Commune de **PLOEMEUR (56)**  
*Carrière de Kergantic – Lanvrian – Lopeheur*

## MEMOIRE EN REPONSE A L'AVIS DE LA MRAE N°MRAE 2022-010064

IMERYS CF CERAMICS FRANCE – Kaolins de Bretagne – 56276 PLOEMEUR

Novembre 2022 / Dossier E\_05-56-6024

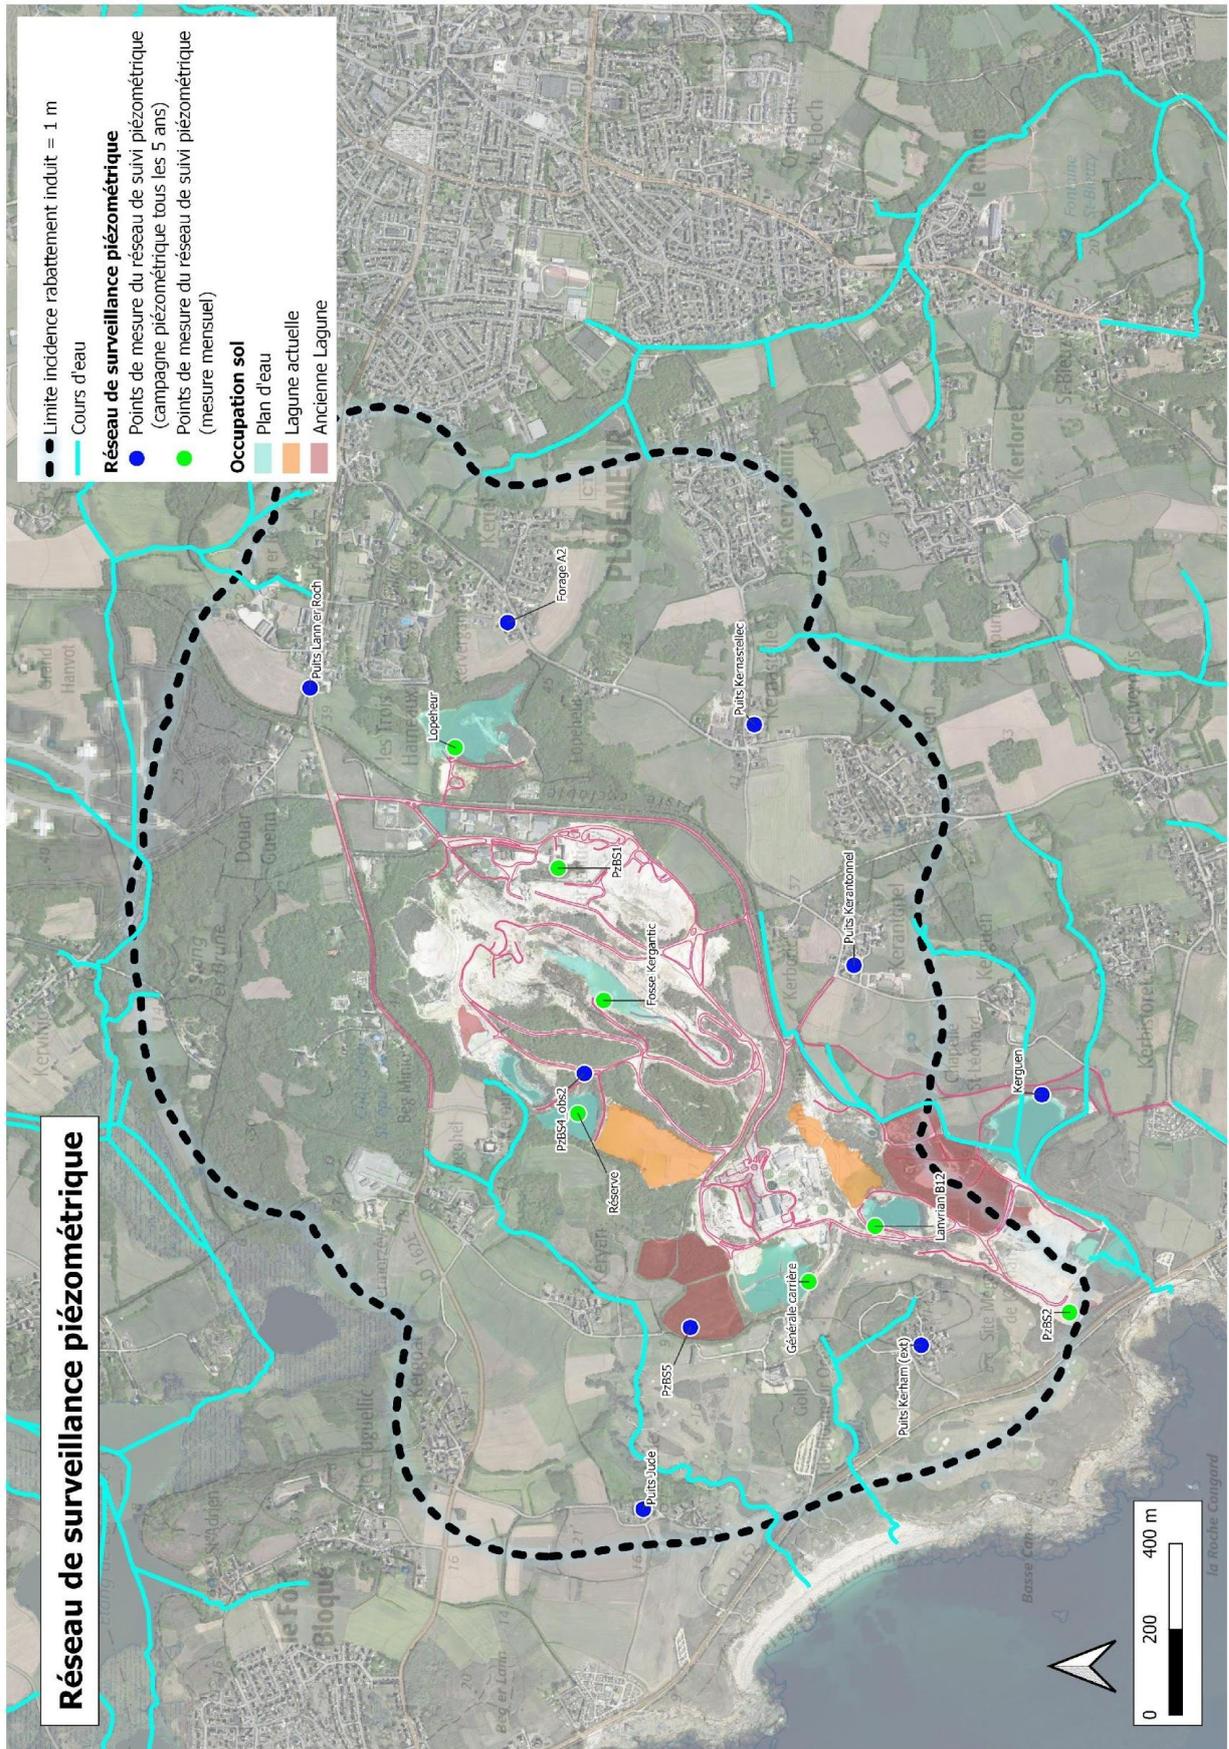
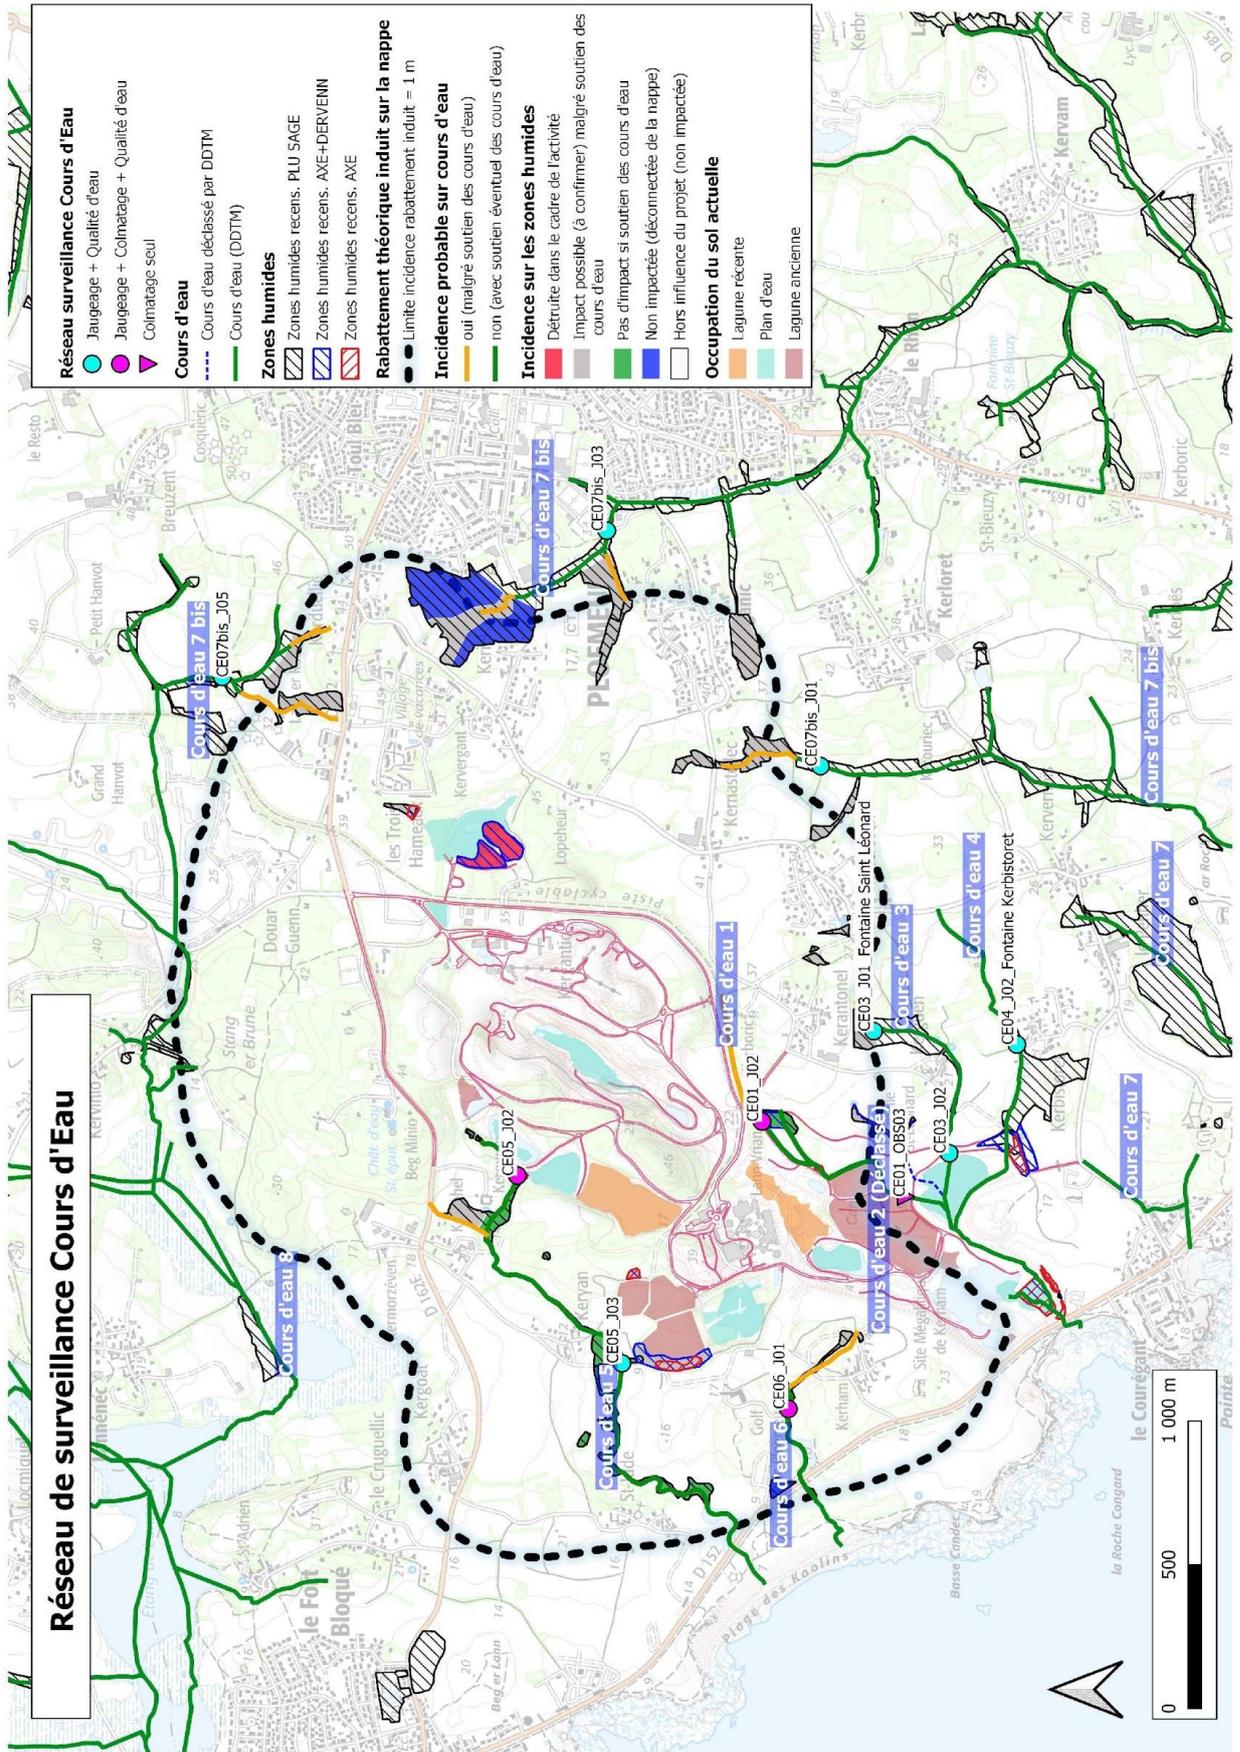
- Seuils limites proposés :
  - Objectif pour les cours d'eau:

Si réduction significative du débit pouvant porter atteinte à l'écosystème (seuil de mise en place de mesures correctives définies indirectement par la surveillance en parallèle par un écologue de l'état des cours d'eau).

Une carte du réseau de suivi piézométrique et une carte du réseau de suivi des cours d'eau (colmatage du fond et débit) sont proposées ci-après.

Pour rappel, la note ANTEA du 28/04/2022 précisant les incidences et les mesures sur les cours d'eau et les zones humides (montée en concertation ANTEA / DERWENN / IMERYS) a bien détaillée les mesures prévues pour les cours d'eau. Cf. Mémoires en réponse aux demandes de compléments de l'administration en date du 24 février 2022 et 20 juin 2022 .

Figure 1 : Localisation des cours d'eau et de la zone d'isoraбatement théorique de 1 m autour du projet défini à partir de la modélisation

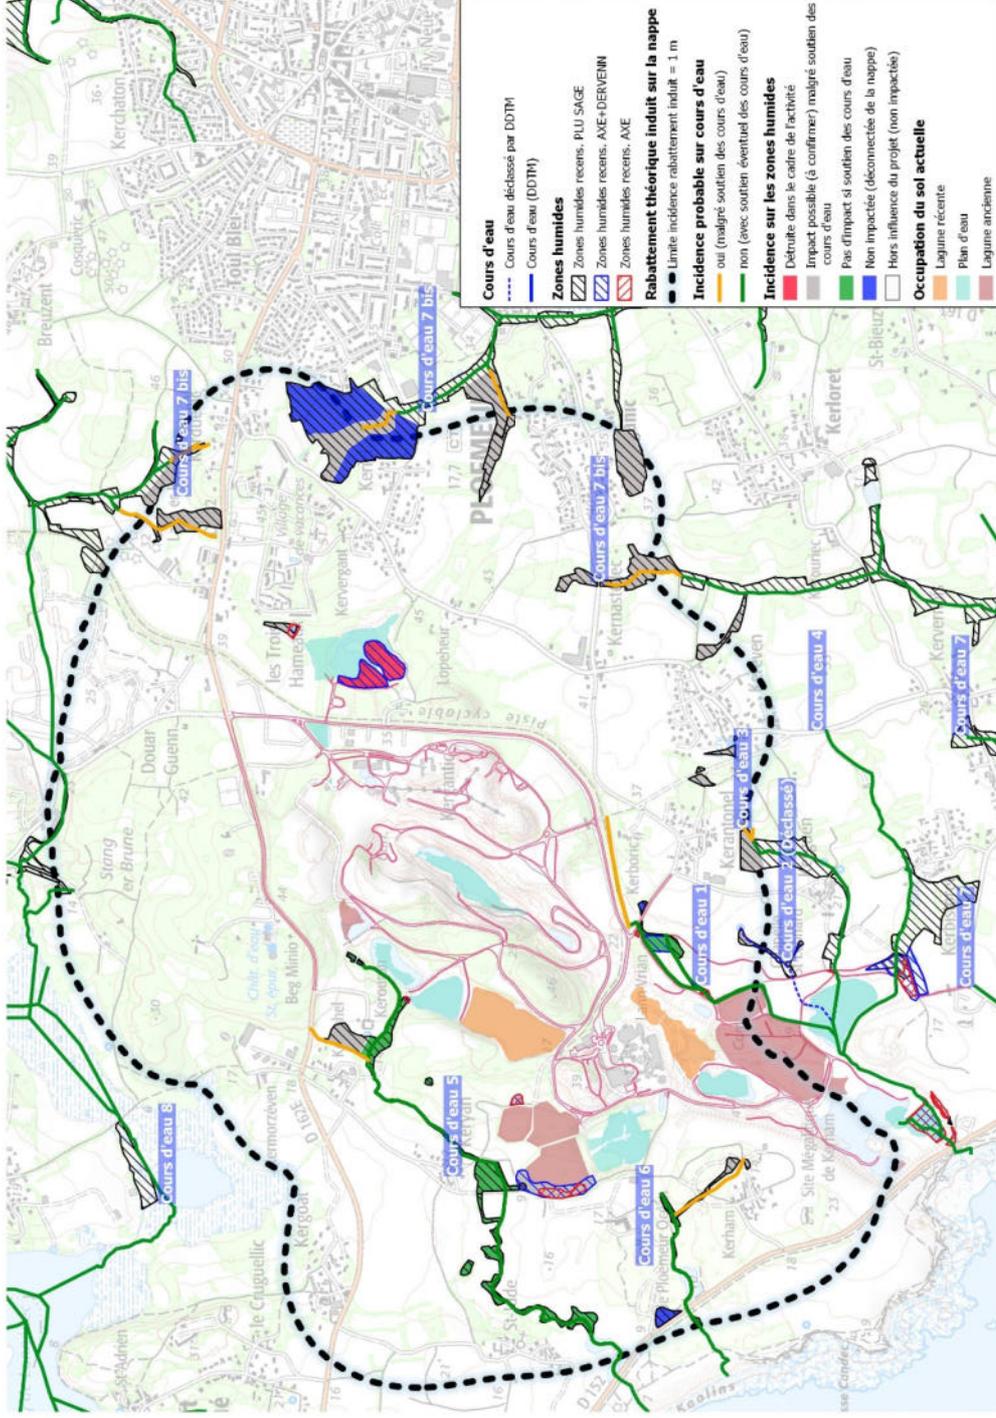
*L'étude spécifique présente en annexe montre un relevé de terrain des cours d'eaux à proximité de la carrière. Toutefois, le réseau hydrographique autour de la carrière est insuffisamment caractérisé : alors que le dossier identifie les sources d'alimentation des cours d'eau, il ne décrit pas suffisamment leur état biologique.*

Une caractérisation des débits des cours d'eau situés à proximité de la carrière a été réalisée en juillet 2022. Elle intègre l'ensemble des cours d'eau potentiellement impacté par le projet (zone d'iso-rabattement théorique de 1 m autour du projet défini à partir de la modélisation, cf. figure ci-dessous).

Toutefois, ces investigations de juillet 2022 n'intègrent pas de suivi qualitatif des cours d'eau (nombreux cours d'eau sans écoulement lors des investigations). Les résultats de ces investigations sont présentés dans la note jointe à cette réponse (Annexe 2).

Figure 6 : Réseau de surveillance proposé pour le suivi des eaux superficielles

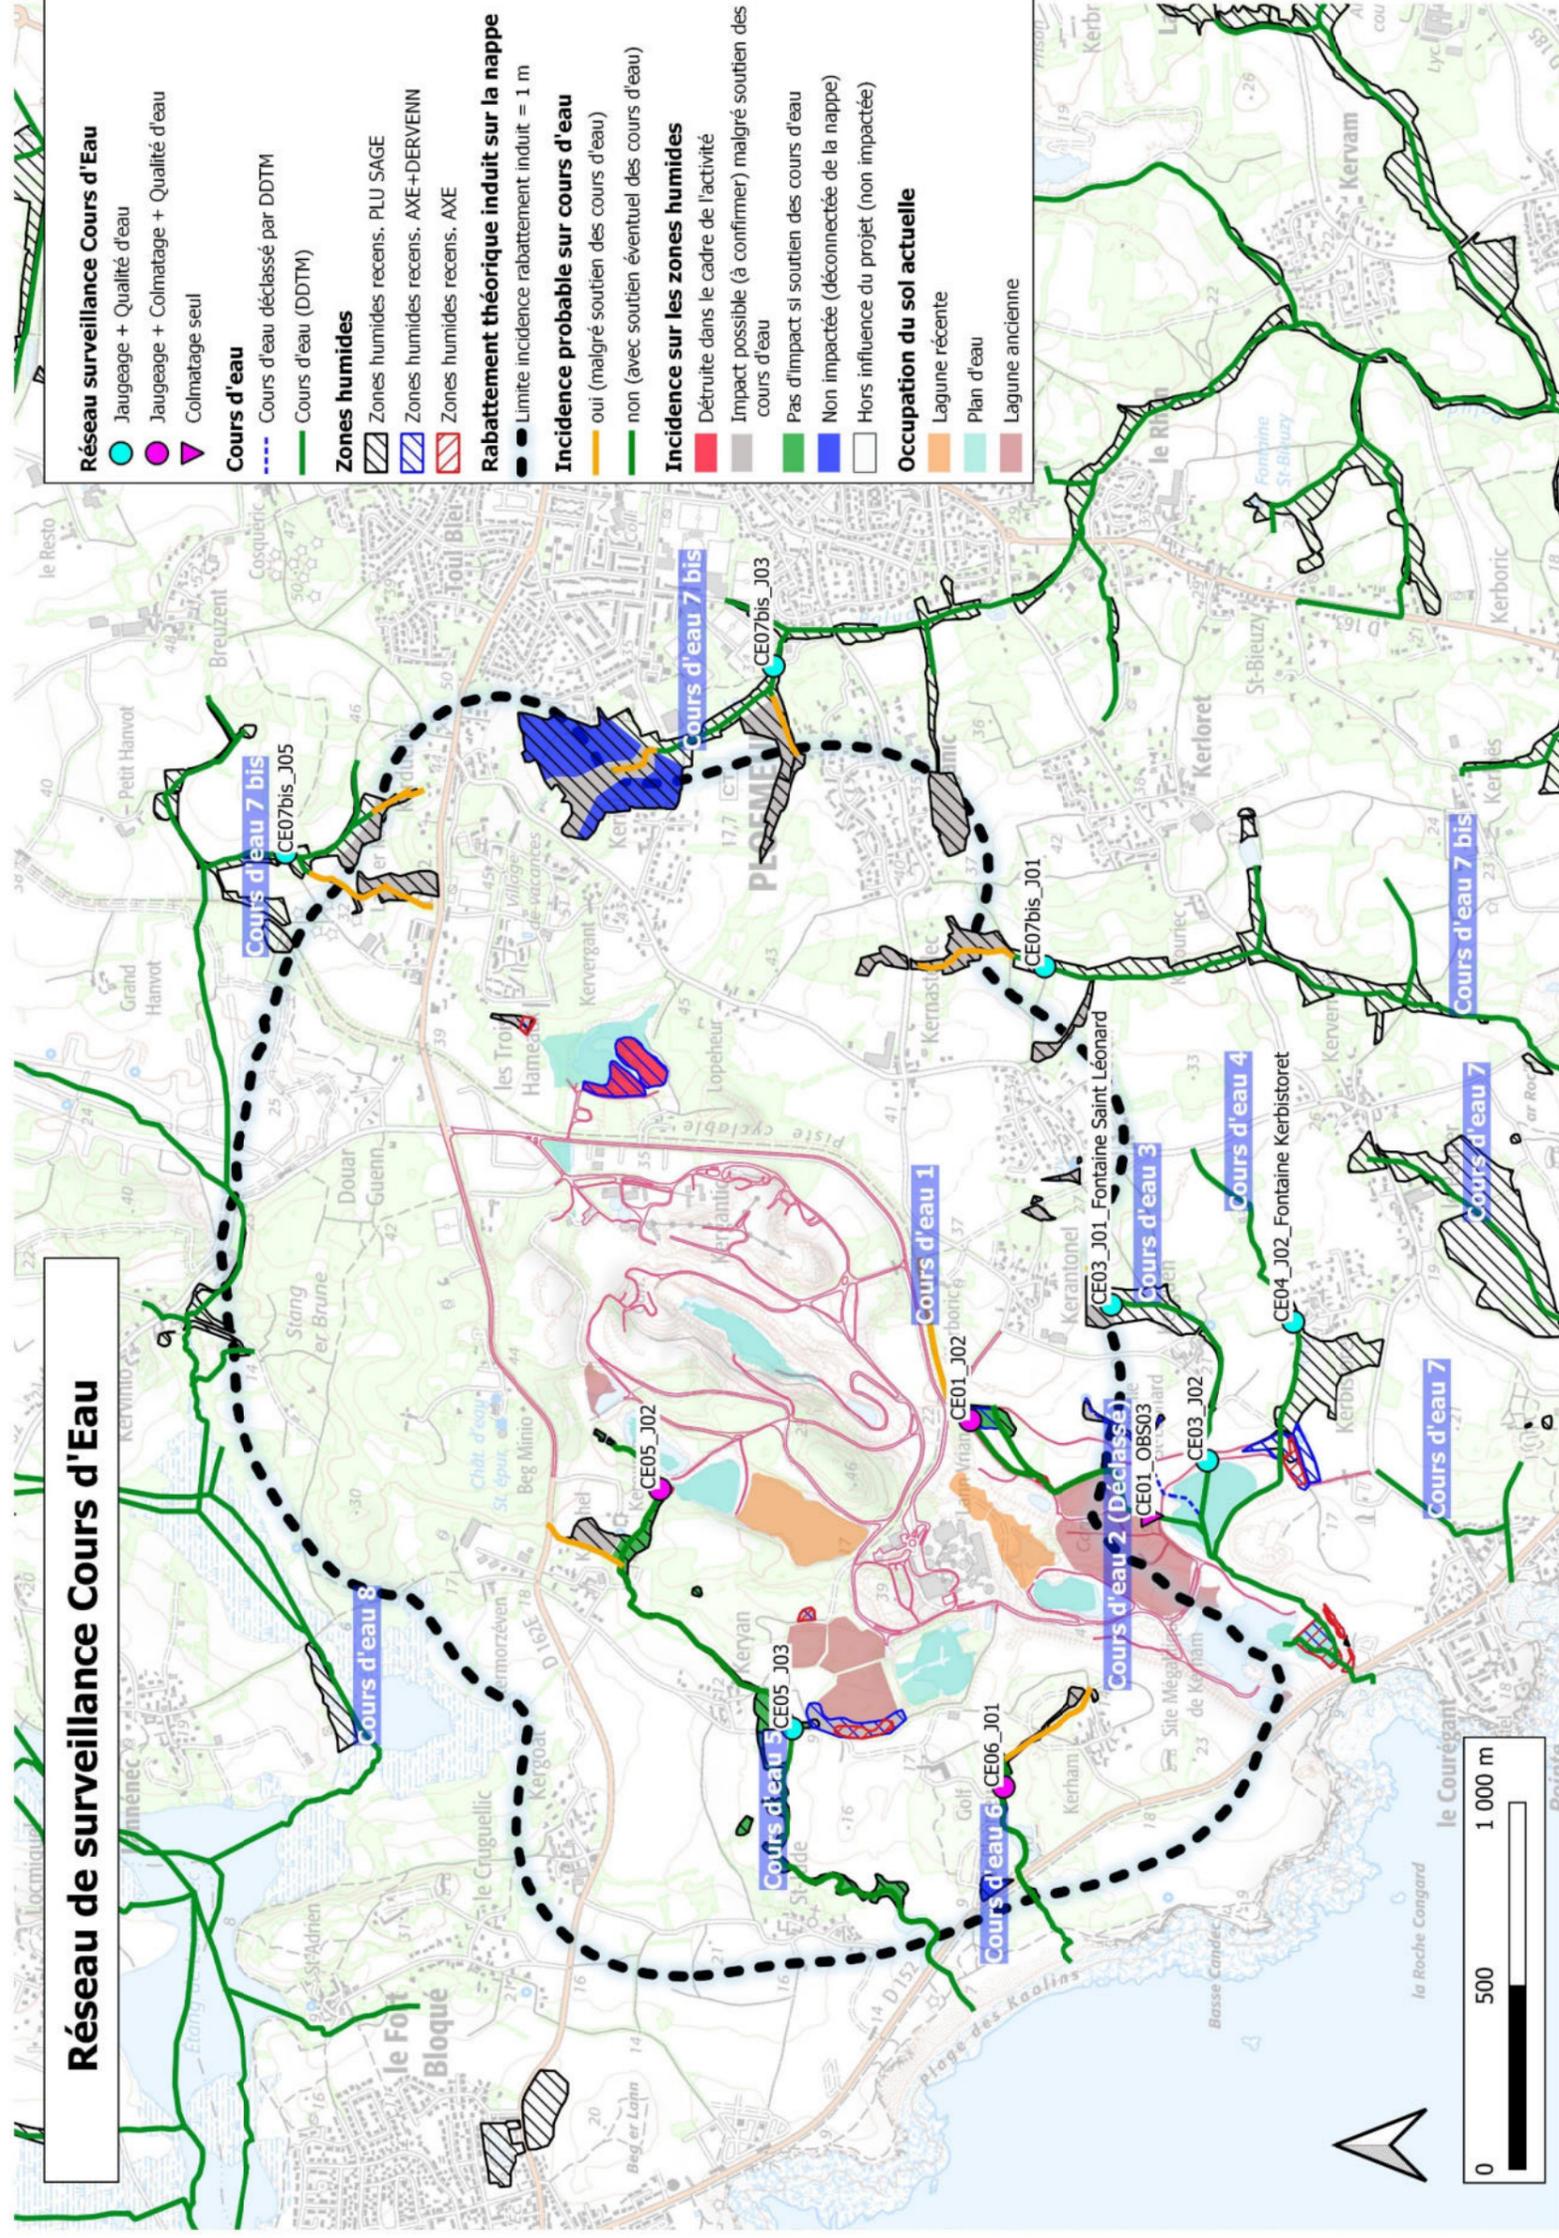
*Plusieurs suivis réguliers sont prévus comme le suivi mensuel des niveaux piézométriques et des cotes des plans d'eau du site, ainsi qu'une campagne piézométrique de basses eaux et de hautes eaux tous les 5 ans sur les ouvrages du secteur captant les eaux souterraines et sur les points d'eau de surface. Il conviendra de préciser l'emplacement, sur une carte, des sept piézomètres de contrôle, éléments non indiqués dans le dossier en dehors des deux nouveaux piézomètres, et montrer l'efficacité du suivi prévu, au regard de l'étendue de la carrière et des particularités géologiques.*

**Les investigations réalisées permettent de proposer le réseau de surveillance des eaux superficielles présenté sur la figure de la page suivante.**

Toutefois, ces investigations de juillet 2022 n'intégraient pas de suivi qualitatif des cours d'eau (nombreux cours d'eau sans écoulement lors des investigations). En revanche, un état initial qualitatif de l'eau des cours d'eau est prévu lors de la prochaine campagne de jaugeage de hautes eaux qui sera réalisée en mars-avril 2023.
